**Dodatek č. 1 ke smlouvě o dílo ze dne 15. 2. 2017**  
uzavřené podle §§ 2586 a násl. zákona č. 89/2012 Sb., občanský zákoník,  
č. smlouvy objednatel KÚ-00365/2017-700-02020

1. Článek II. Předmět smlouvy odst. 1 smlouvy se mění tak, že se mění rozsah rekonstrukce fasád a izolace obvodových stěn budovy Katastrálního úřadu pro Jihomoravský kraj na Moravském náměstí 1 v Brně a s tím související projektová dokumentace podle následující tabulky a příloh č. 1 až 9 tohoto dodatku:

## MÍSTODRŽITELSKÝ PALÁC, Moravské náměstí 1, k.ú. Město Brno, č.p.1

POŘ. NÁTĚSTÍ C

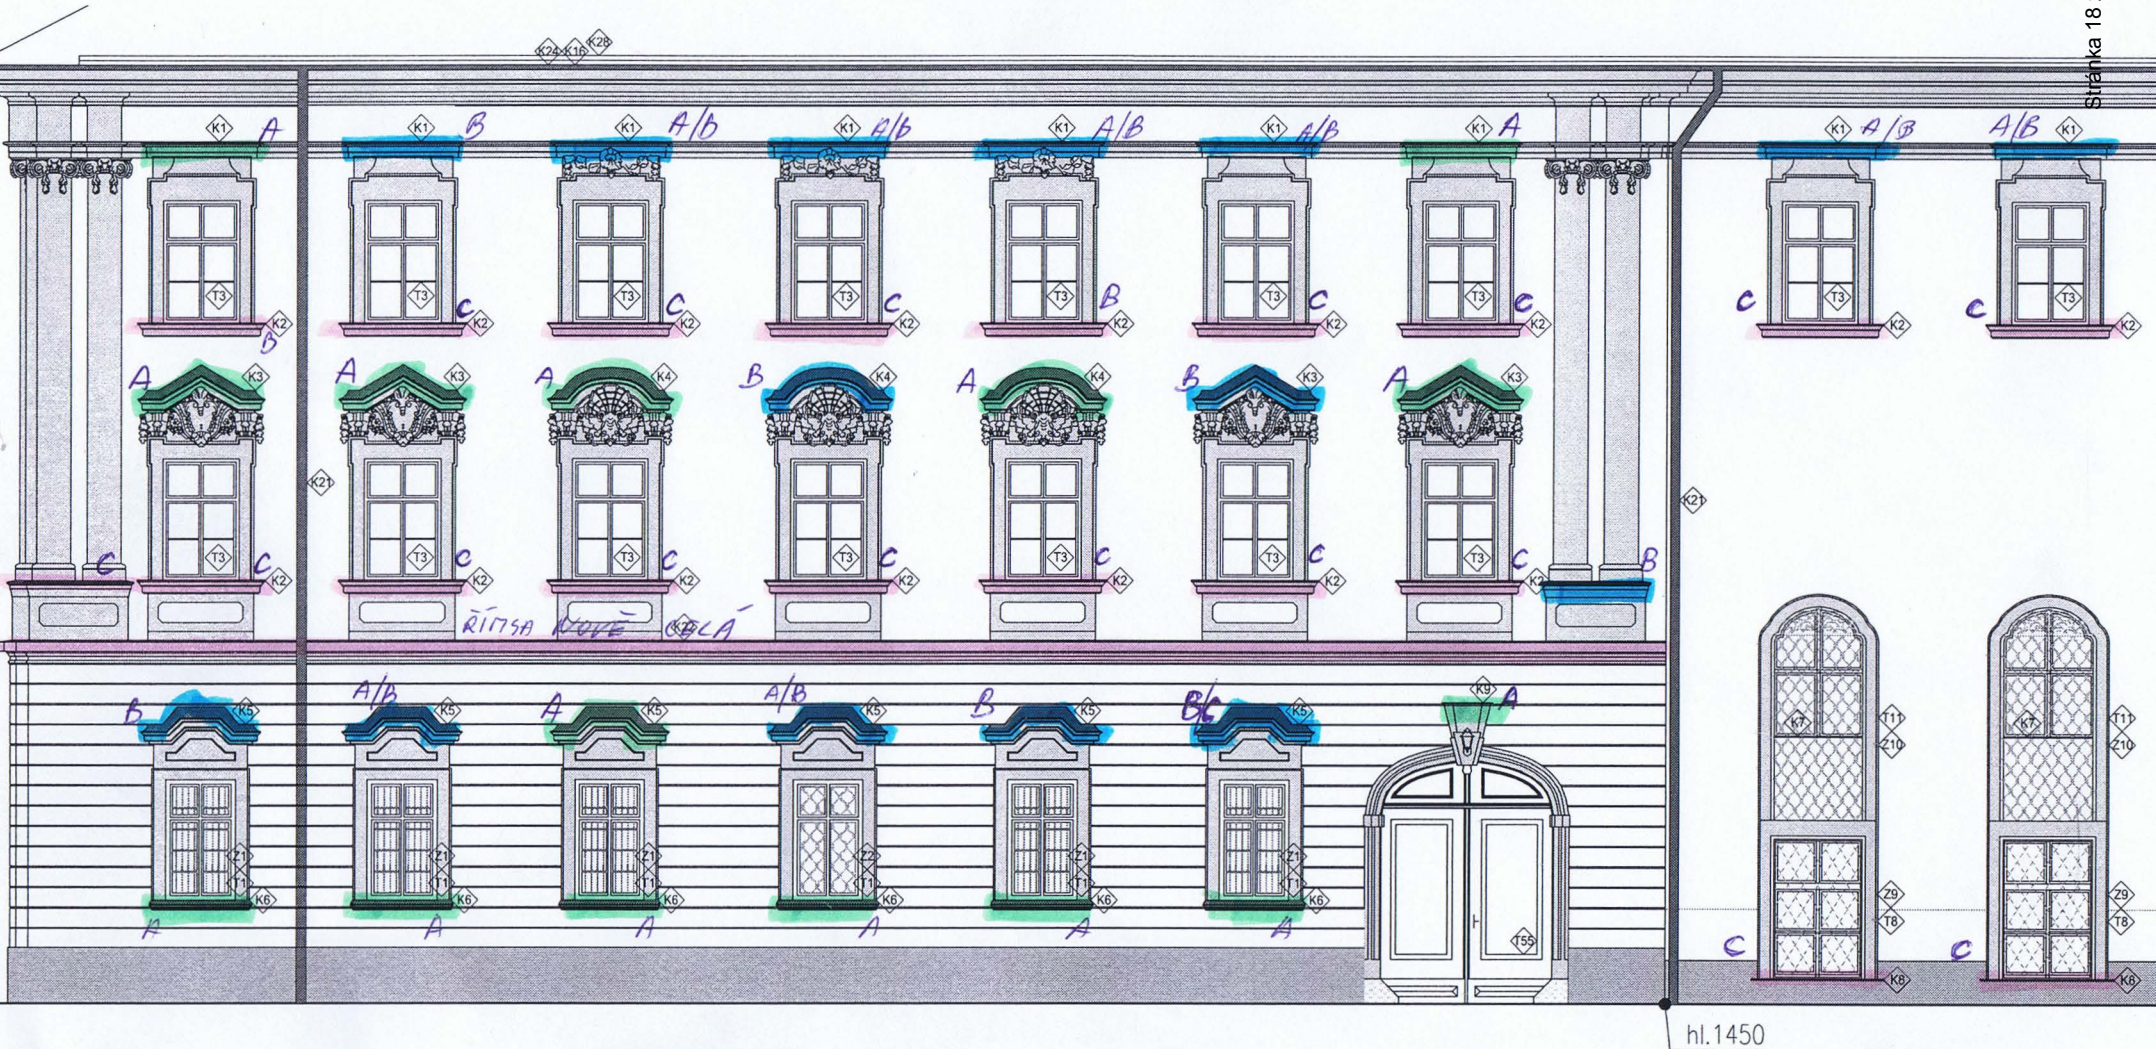
Klempířské prvky jsou označeny následovně: A (zeleně) = v pořádku,  
 B (modře) = k opravě, C (červeně) = poškozené / k výměně.

Klempířské prvky jsou označeny následovně: A (zeleně) = v pořádku, B (modře) = k opravě, C (červeně) = poškozené / k výměně.

Klempířské prvky jsou označeny následovně: A (zeleně) = v pořádku, B (modře) = k opravě, C (červeně) = poškozené / k výměně.

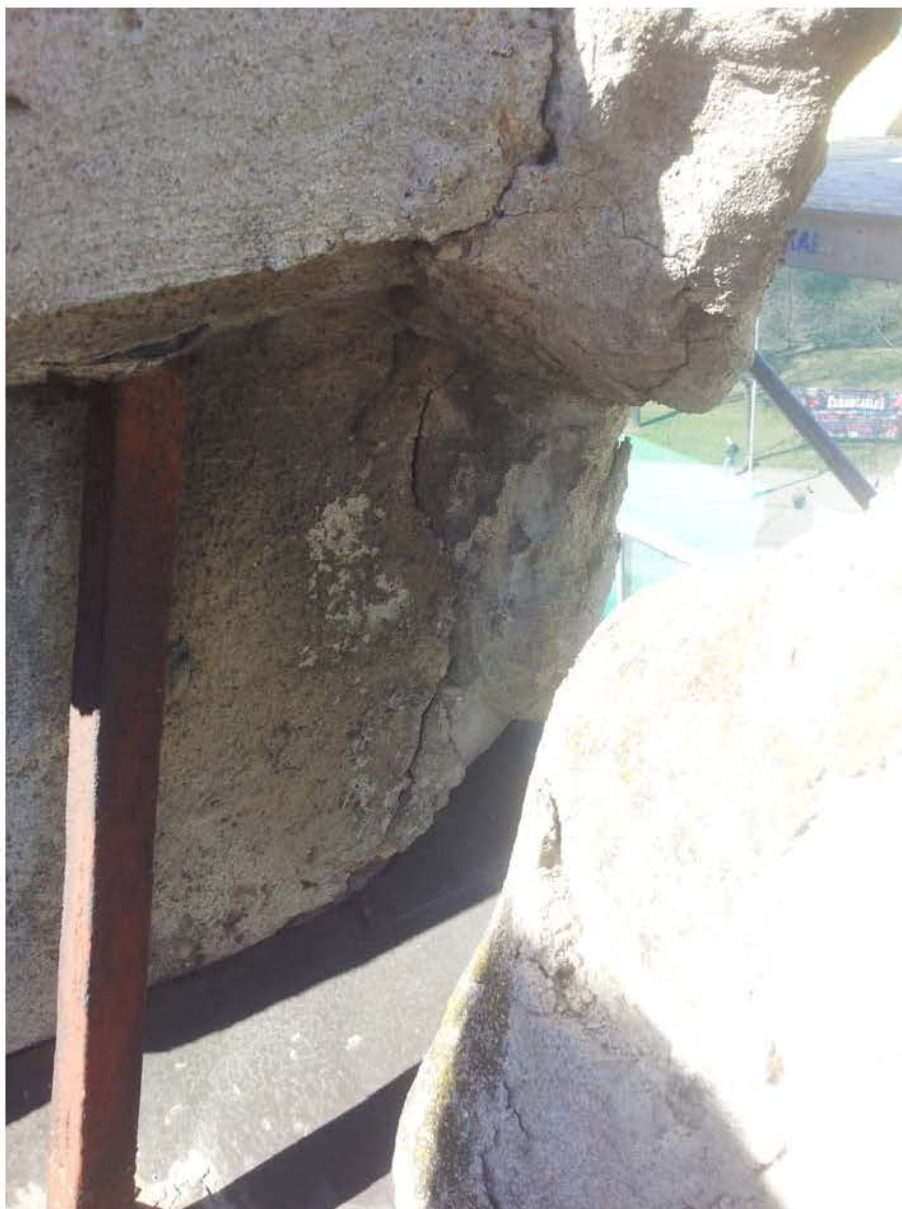
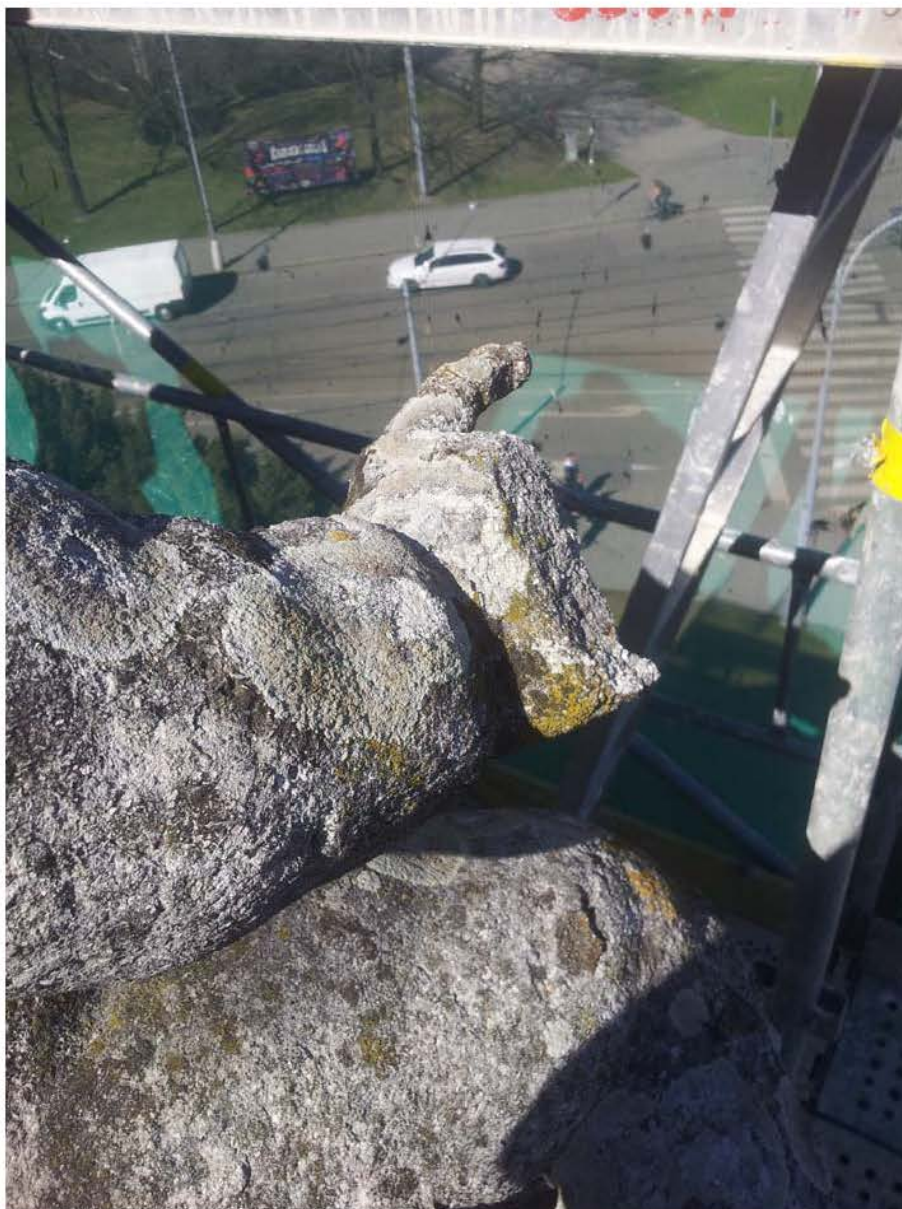
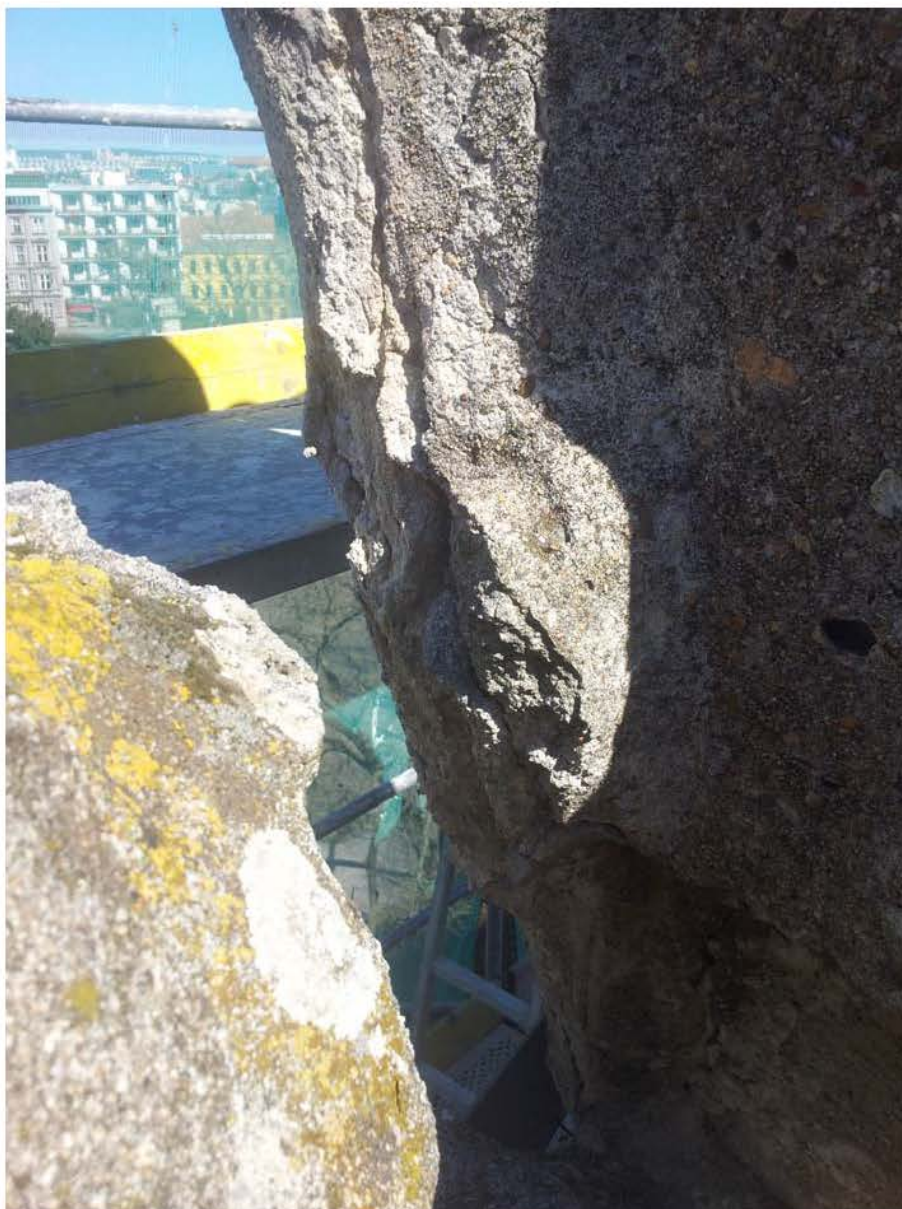
Sousoší se v současnosti nachází ve velmi zanedbaném stavu.Povrch děl včetně platform pod vázami je sině znečištěn náletovými kulturami a místy slabou sádrovcovou krustou. Celková ztráta povrchové vrstvy modelace je adekvátní délce expozice. Sousoší je mechanicky poškozeno, na postavách chybí větší celky. prakticky na všech končetinách nejsou dochovány prsty. Části draperie jsou odděleny od celku. Na postavách putti je řada nevyhovujících doplňků vytvořených v předešlých rekonstrukčních zásazích. Tyto doplňky významně přispěly k poškození autentického materiálu. Nevhodné armatury narušily soudržnost kamenné hmoty. Na postavách jsou viditelné rozsáhlé svislé praskliny. Erb se nachází v kritickém stavu na hraně zániku památky. Kamenná hmota erbu je na krajích nesourodá. Modelace je narušena řadou prasklin. Na těchto místech je úbytek modelace fatální. Reliéfní heraldické figury jsou poškozeny což se projevuje úbytkem modelace formou zpráškování. Některá místa jsou doplněna nevhodným minerálním tmelem. Pod tímto

tmelem je kamenná masa silně degradována. V předešlé rekonstrukci byla zadní erbu vyztužena betonovým blokem.

Na povrchu váz je patrná řada doplňků modelace z předešlé rekonstrukce. Na kameni jsou viditelné praskliny a mechanické defekty. Kritické místo je v oblasti subtilní podnože.

Současný stav, zadní strana

Betonová fixace erbu

Detail poškození kamene

Putti, zadní strana

Putti, poškození předloktí

Erb, poškození rolverku

Putti, poškození chodidla

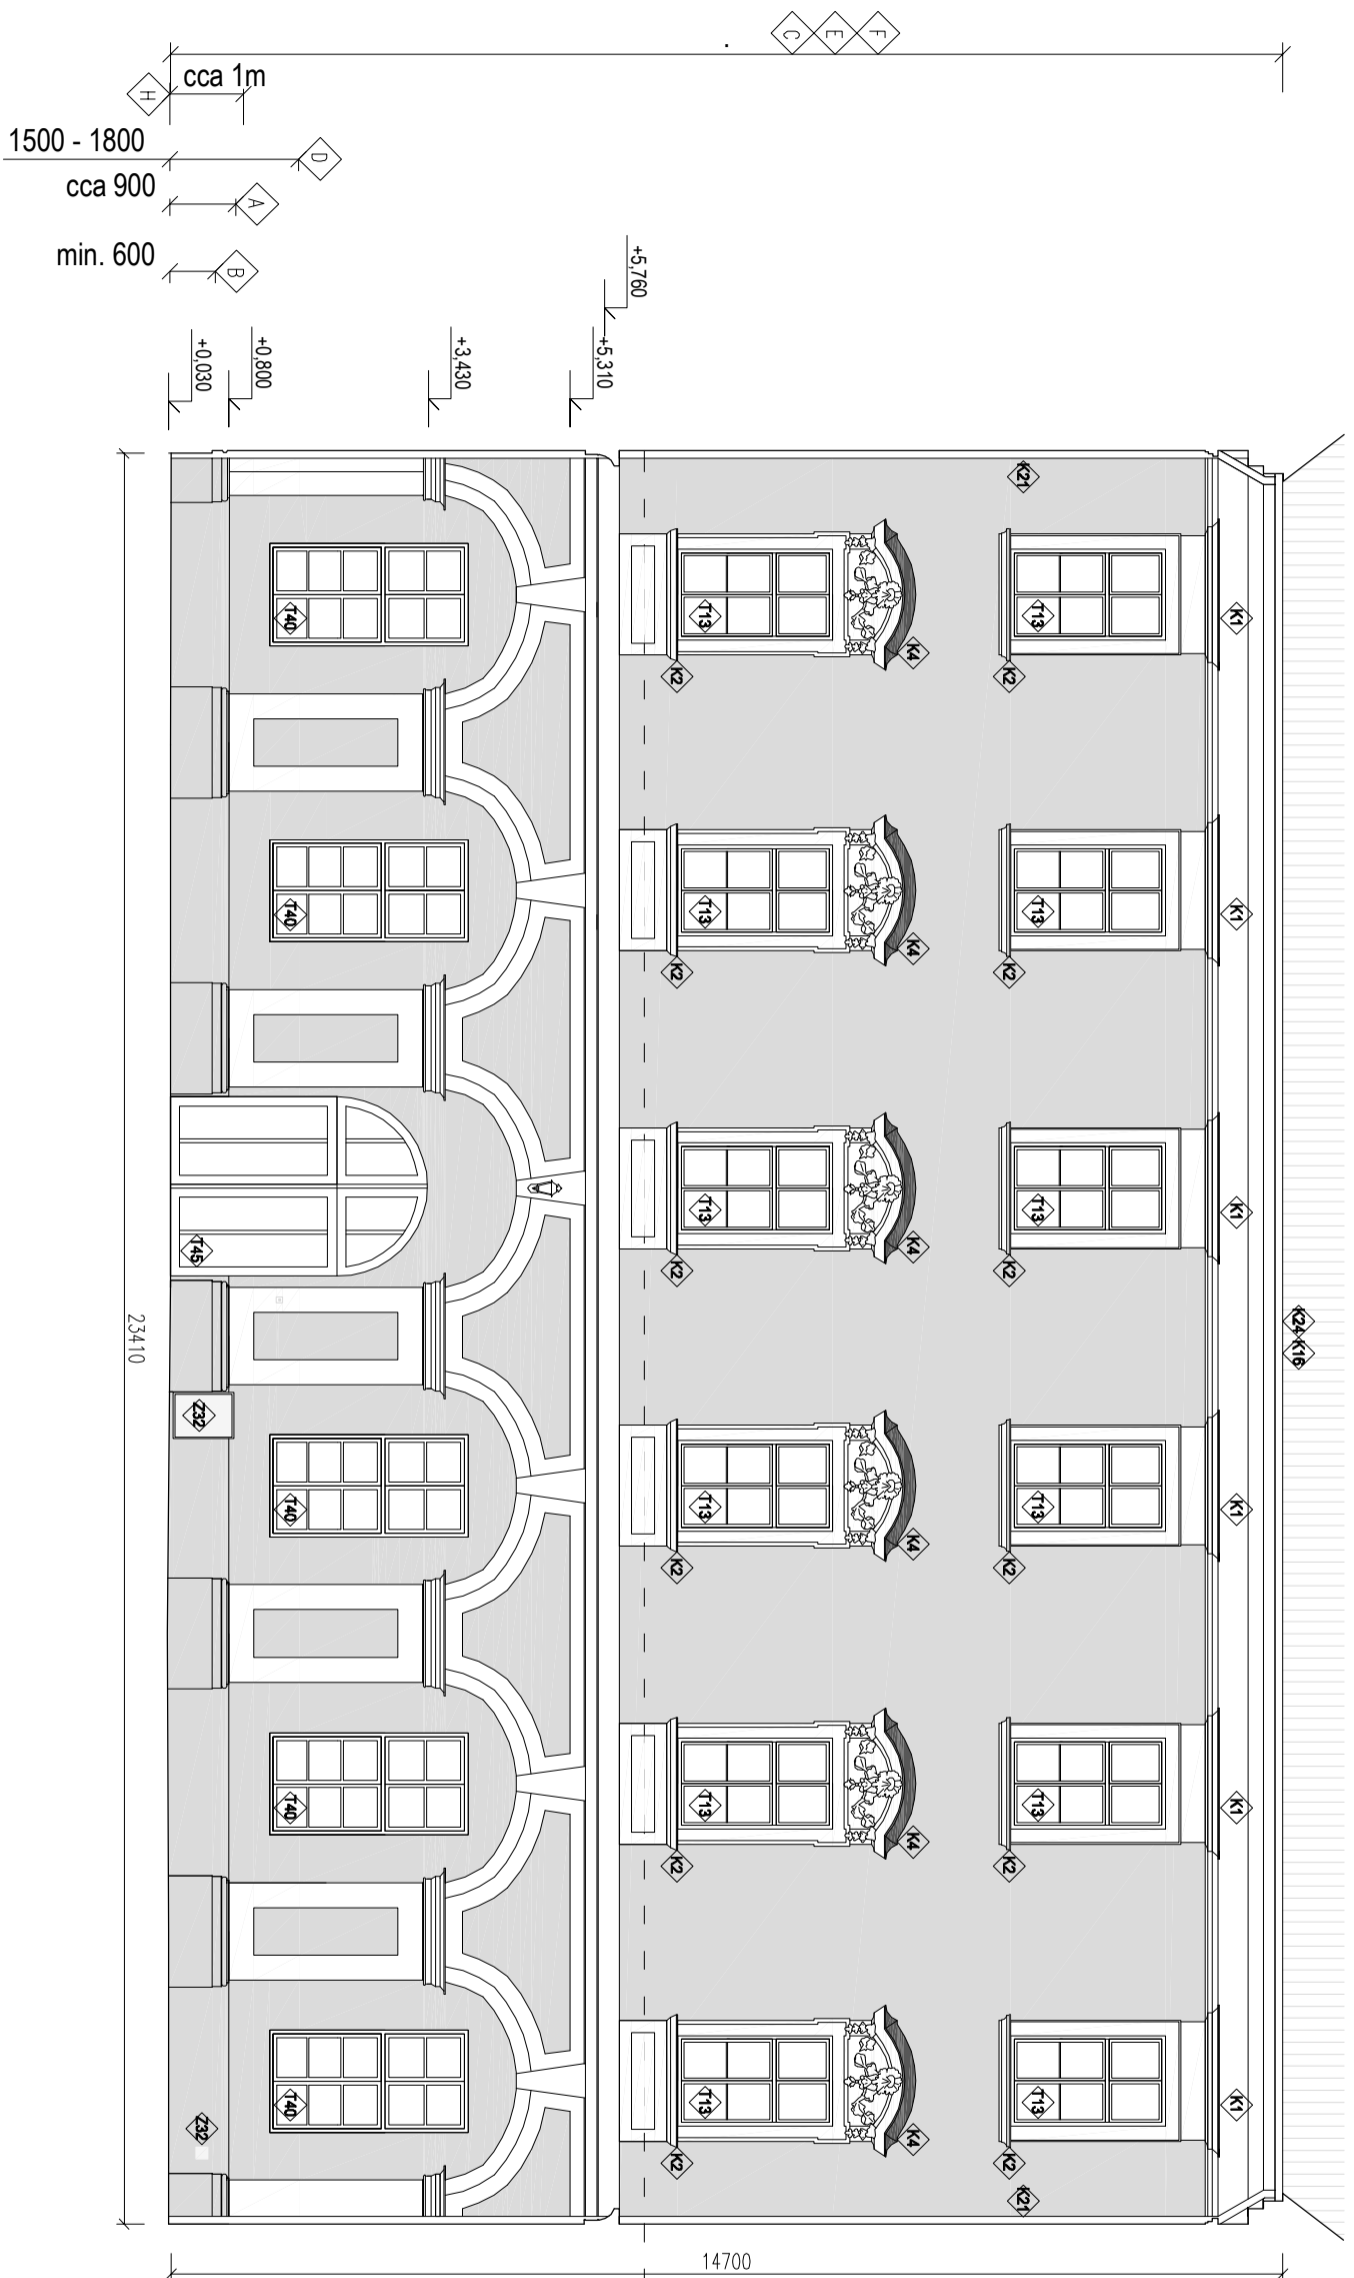
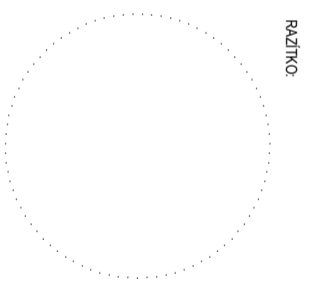
4	Změna okapového chodníku	Změna vyvolaná v důsledku nenalezení materiálu vhodného pro provedení okapových chodníků podle předpokladu projektu a s tím související potřeba pořízení jiného vhodného materiálu (podle požadavků pracovníků na úseku památkové péče).	85 380,98
5	Přisekání zdiva za mříží pod obloukovými okny (celkem 4 ks ve 2. NP, z toho 2 ks ul. Joštova a 2 ks na nádvoří)	Změna vyvolaná v důsledku potřeby vytvoření prostoru mezi stávající mříží Z10 a omítkou parapetu oken T11 v zájmu proveditelnosti povrchové úpravy (stávající stav, kdy je mříž částečně "utopena" v omítce, byl vyhodnocen jako nevyhovující z postaveného řešení).	22 542,83
6	Kopie soch průčelí tympanonu Mor. nám.	Změna vyvolaná v důsledku potřeby výměny stávající sochařské výzdoby fasády do Moravského náměstí podle restaurátorského záměru MgA. Vlasáka z března 2017 (viz příloha).	847 562,32
7	Nová okna nádvoří (varianta 5 ks)	Změna vyvolaná v důsledku potřeby obnovy původní velikosti okenních otvorů v místě arkád v přízemí jižní fasády severního křídla na nádvoří budovy (původní velikost oken zjištěna po otlučení omítek). Provedení podle přiloženého výkresu D1.1.05b4.	354 315,08

řešeno v projektu 2014  
řešeno v projektu z r.2011
